თბილისი ენერჯი

თქვენი მიმდინარე წლის 13 თებერვლის №02-13-40581-26 განცხადების პასუხად, რომელიც ეხება ქალაქი თბილისი, ქაქუცა ჩოლოყაშვილის ქუჩასა და მდინარე მტკვარს შორის არსებულ მიწის ნაკვეთებზე (საკ. კოდი №01.17.14.003.525 №01.14.14.003.517) დაგეგმილ სამშენებლო სამუშაოებთან დაკავშირებით პოზიციას და გენგეგმის დამოწმებას გაცნობებთ, რომ კომპანიაში არსებული მონაცემთა ბაზის მიხედვით, საკადასტრო ერთეულს (საკ. კოდი№01.14.14.003.517) კვეთს ტერიტორიის გაზმომარაგებისთვის განკუთვნილი მიწისქვეშა მკვებავი D=50 მმ-იანი საშუალო წნევის გაზსადენი. ხოლო მიწის ნაკვეთზე (საკ. კოდი №01.17.14.003.525) და მის სიახლოვეს შპს „თბილისი ენერჯი“-ს კუთვნილი გასზადენი არ ფიქსირდება (იხ. დანართი: სქემატური ნახახი).

დანართი: სქემატური ნახაზი-1 ფურცელი.

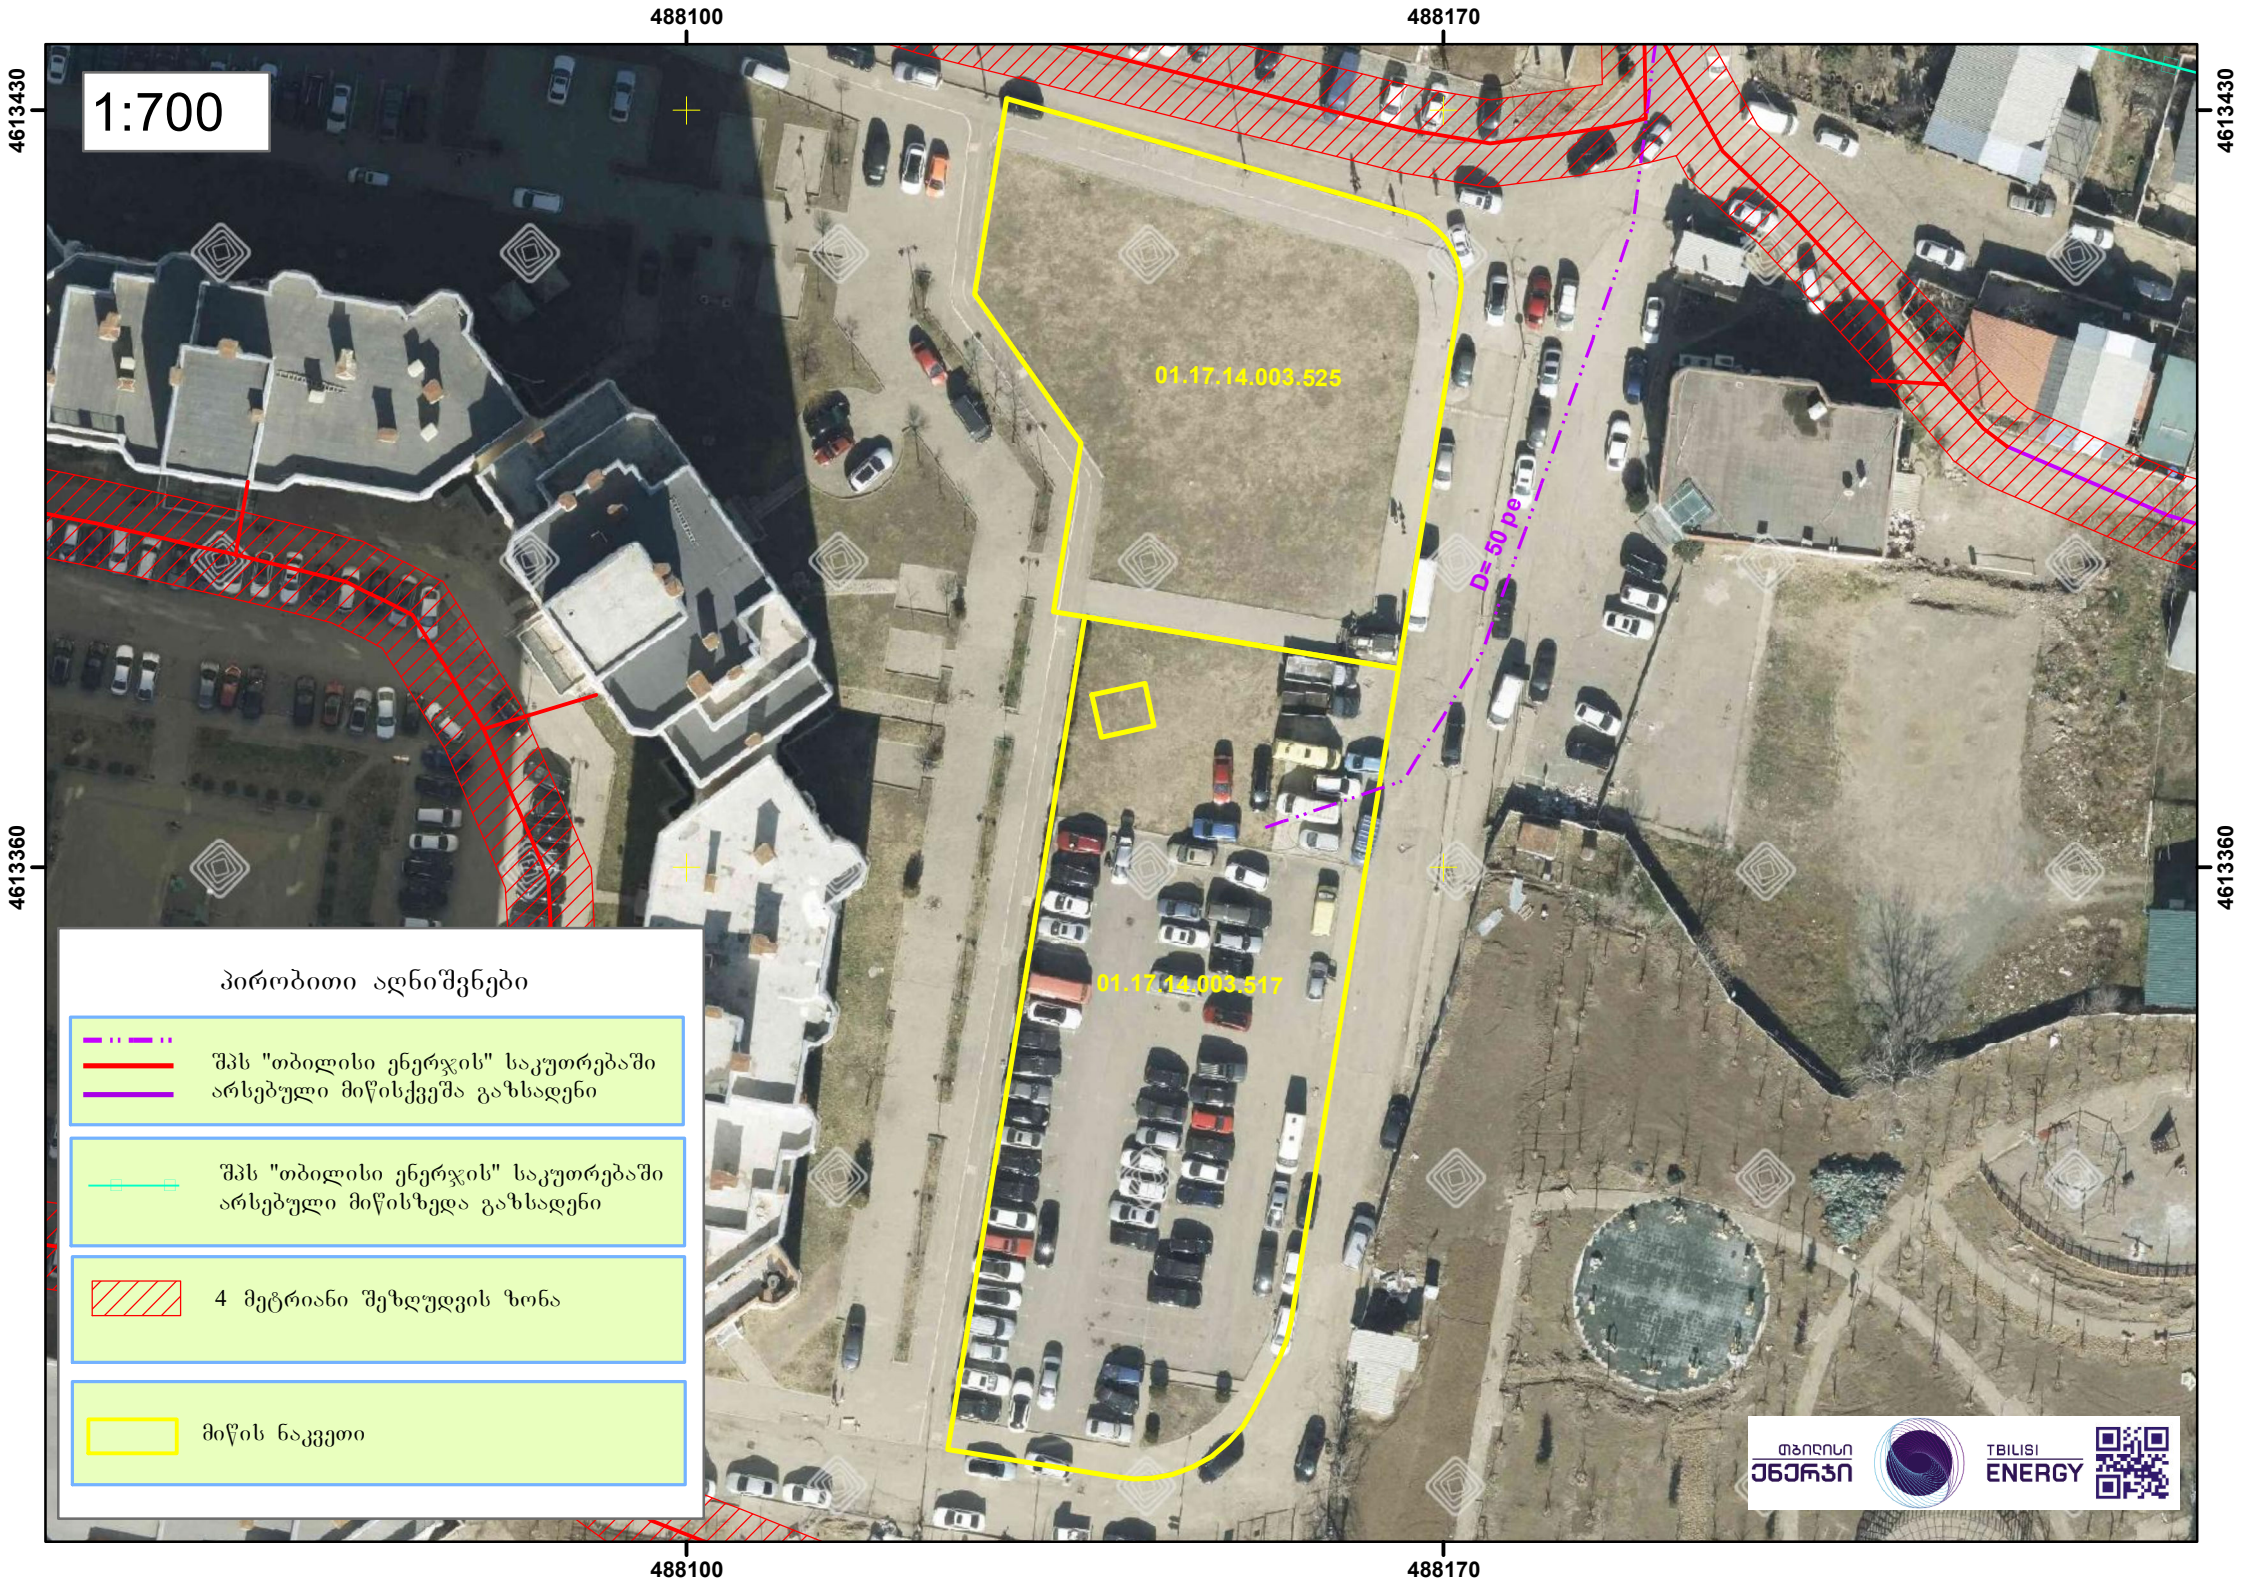
- დეტალური PDF-ვერსია, სადაც დატანილი იქნება პირობითი აღნიშვნები, შემსრულებლის ხელმოწერა და ბეჭედი, კომპანიის გაზსადენი უსაფრთხოების ზონების დაცვის გათვალისწინებით.

აქვე გაცნობებთ, რომ თქვენს მიერ წარმოდგენილ გენგეგმას არ აქვს შემსრულებლის ხელმოწერა.

სამშენებლო სამუშაოების შესათანხმებლად აუცილებელია წარმოადგინოთ ასაშენებელი ობიექტის გენგეგმა შემდეგი მოთხოვნის გათვალისწინებით:
